SERVICE INFO – FAG 0025

RIU 566425.H195 och 566283.01.H195

Monteringsanvisningar

Tillverkare:	DAF Renault Volvo
Best. nr.:	566425.H195 566283.01.H195
Konstruktionslag:	Repair Insert Unit (RIU) (kompaktlagerenhet)

Bild 1: Skillnader mellan versionen från FAG (till vänster) och originaldelen (till höger)

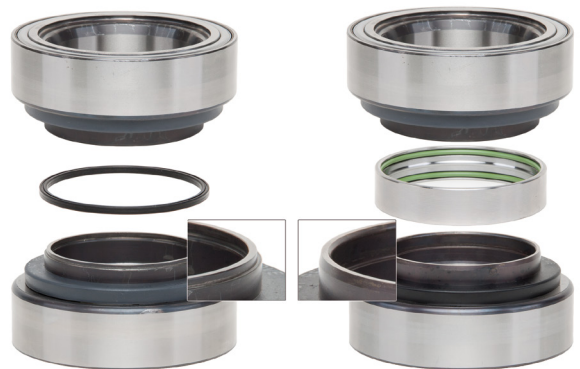
Ovannämnda kompaktlagerenhet från FAG har obetydliga utseendemässiga skillnader från originalreservdelarna. Detta beror på tillverkningsmetoderna och det rör sig inte om felaktigheter. Kompaktlagerenheterna har samma egenskaper och funktion och kan vid ev. reparationer bytas ut mot originaldelen utan begränsningar.

Teknisk karakteristik: Hos de ursprungligen använda hjullagerna finns två tätningssringar (O-ringar) i metallringen. Denna träs över de båda inre ringarna vid montering.

Hos reparationslösningen från FAG används en O-ring som inte hålls på plats av en metallring, utan placeras mellan de båda hjullagerhalvorna vid montering. Denna tätning uppfyller också samtliga egenskaper som är relevanta för användningsområdet och har endast en annan form hos utförandet.
